MEMORANDO  
DSH-249-2022

ASUNTO: Respuesta a la primera Información aclaratoria del EsIA Categoría II.  
“URBANIZACION PASEO DEL NORTE SEGUNDA ETAPA- ANEXO”

## INFORME TÉCNICO N°025-2022

Figura N° 5-Servidumbre de Protección Ambiental Qda La Pita y Río Las Lajas

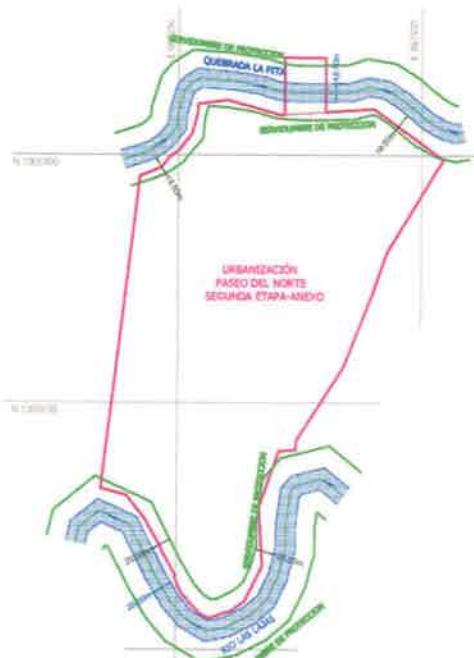
Incluir plano correspondiente el cuerpos de aguas (Quebrada S/N), con los 10 metros de área de protección, para dar cumplimiento a lo establecido en la Ley 1 de 3 de febrero de 1994.

**Respuesta del Promotor:** Ver plano

**Análisis Técnico:** En cuanto a lo descrito en la nota aclaratoria proporcionada por el promotor, de forma que presenta en la Figura No.5 La Servidumbre de Protección Ambiental de los cuerpos de agua, se observa las áreas de protección considerando el ancho de los cauce dejando a ambos lados una franja de bosque el cual sería igual o mayor al ancho del cauce, en este sentido, determinamos que la respuesta presentada por el promotor ha sido satisfactoria, cumpliendo con todo el contenido solicitado
